Vyjádření k existenci sítí a k územnímu řízení

Název stavby: VD Orlík - zabezpečení VD před účinky velkých vod v k. ú. Orlické Zlákovice, Přední Chlum

Investor: Povodí Vltavy, s.p., Holečkova 8, 150 24 Praha 5

1x Orientační zakres stáv. sítí v zájmovém území

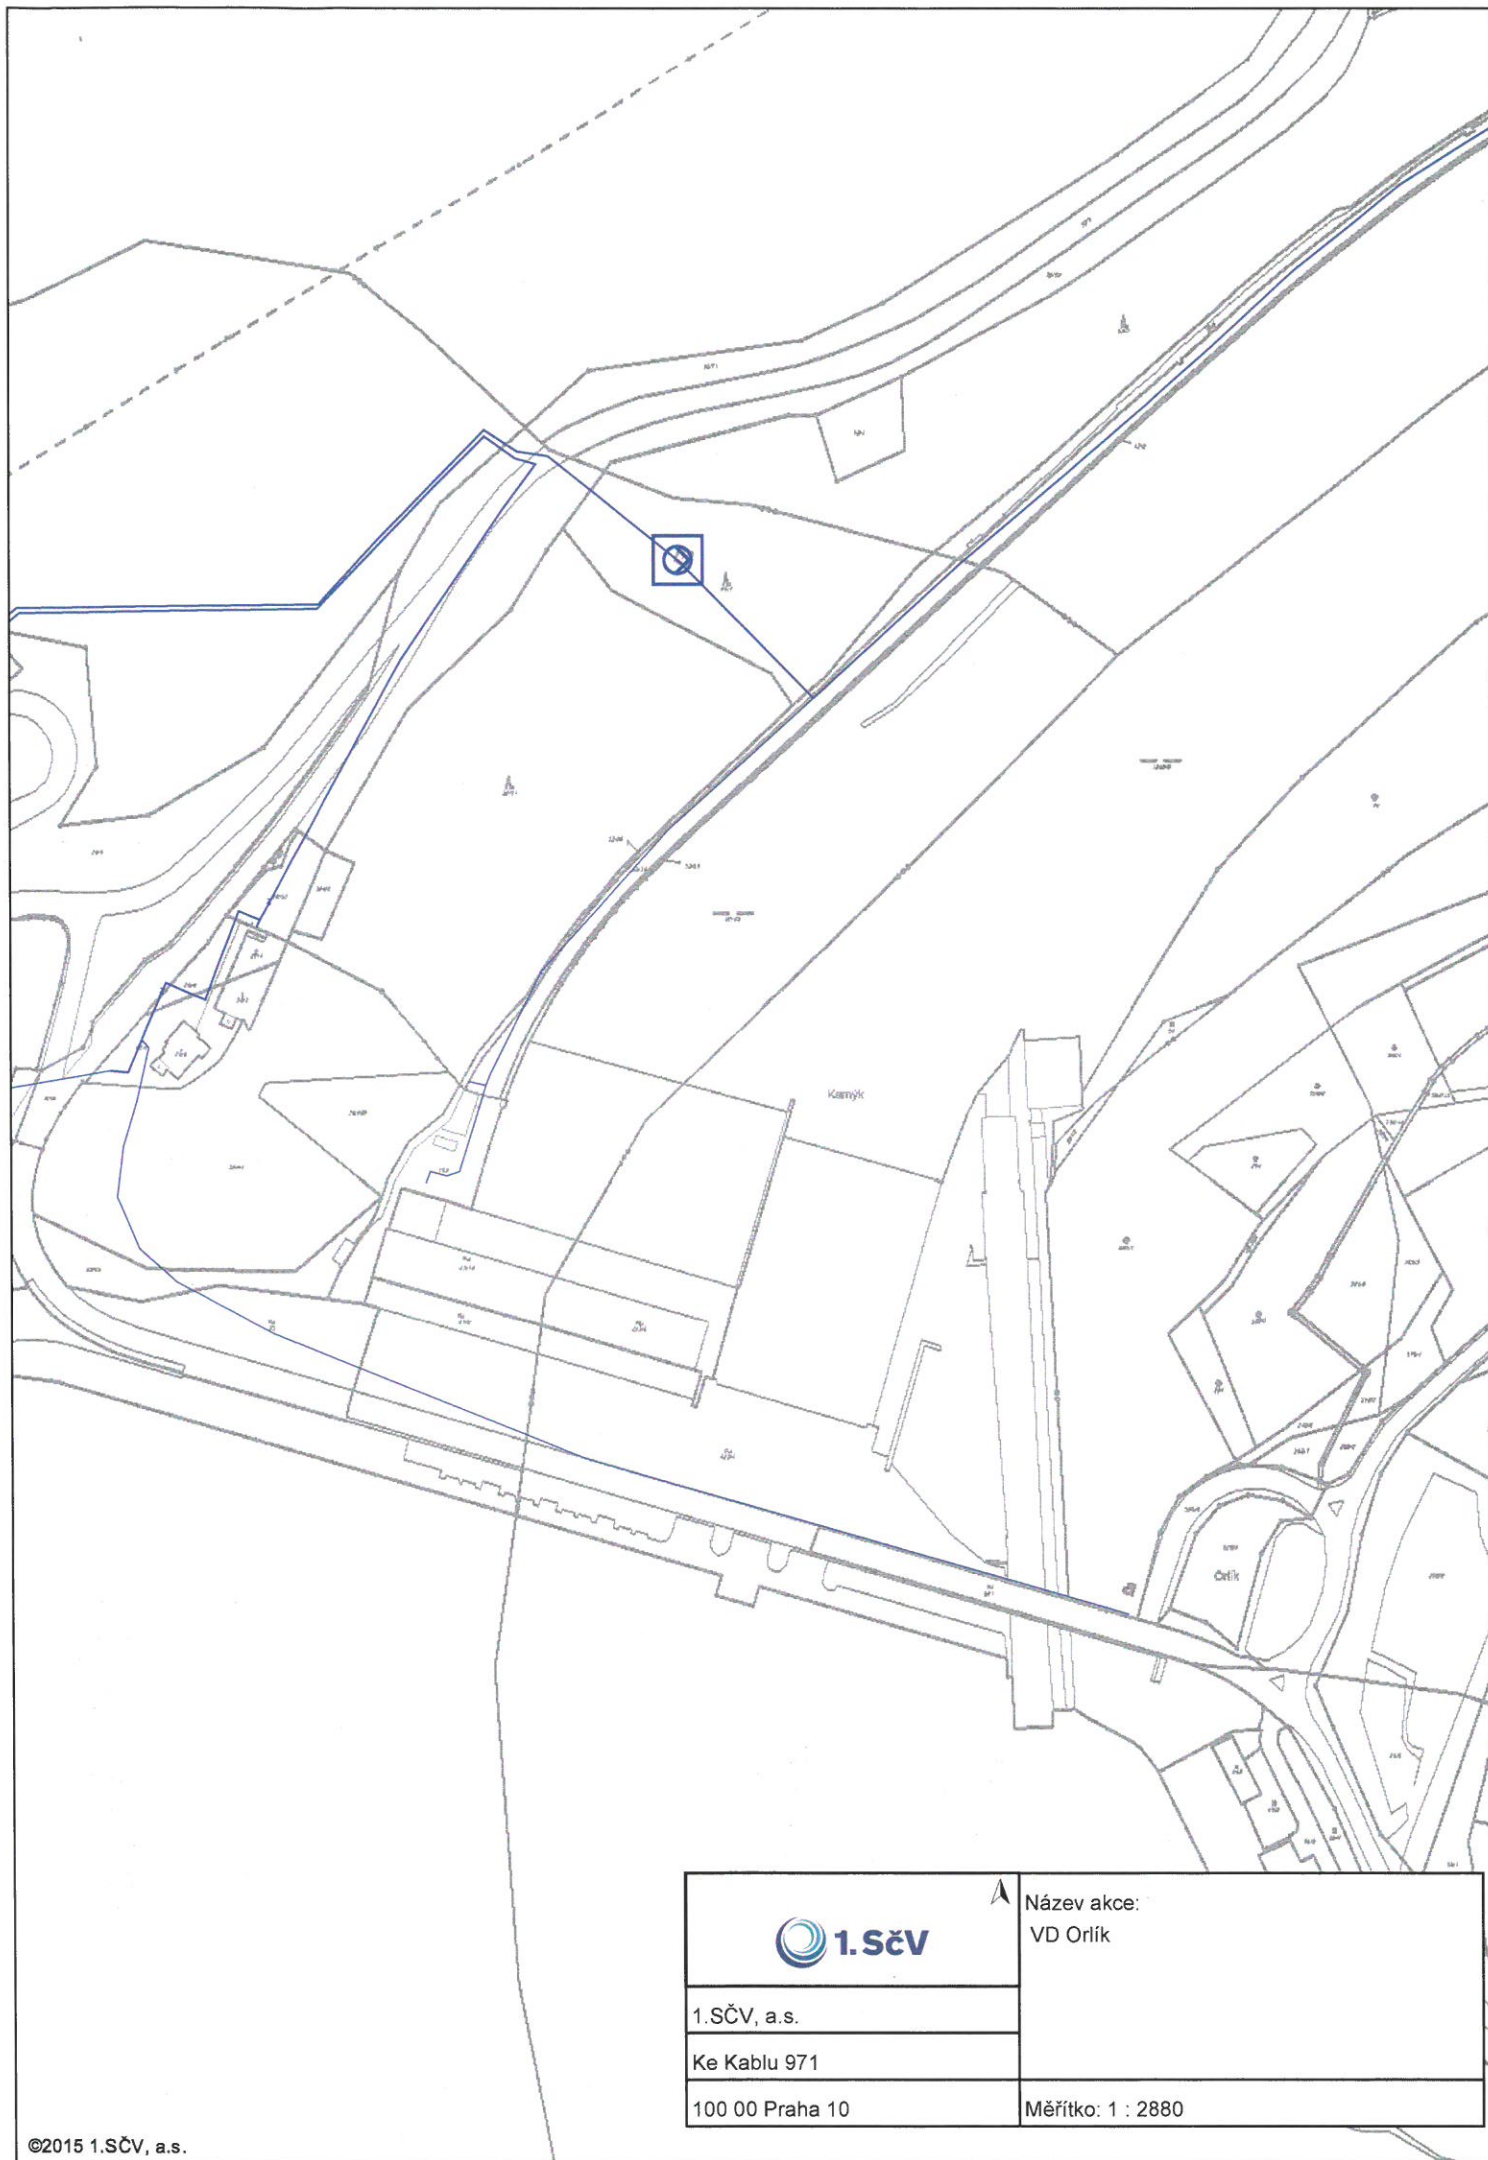
1. Upozornění: V zájmovém území stavby navržených úprav se nachází stávající vodovodní přípojka napojená na vodovod obce Solenice, viz Příloha mapa. Ke stavebnímu záměru je nutné si vyžádat stanovisko vlastníka vodovodních a kanalizačních sítí obce Solenice.
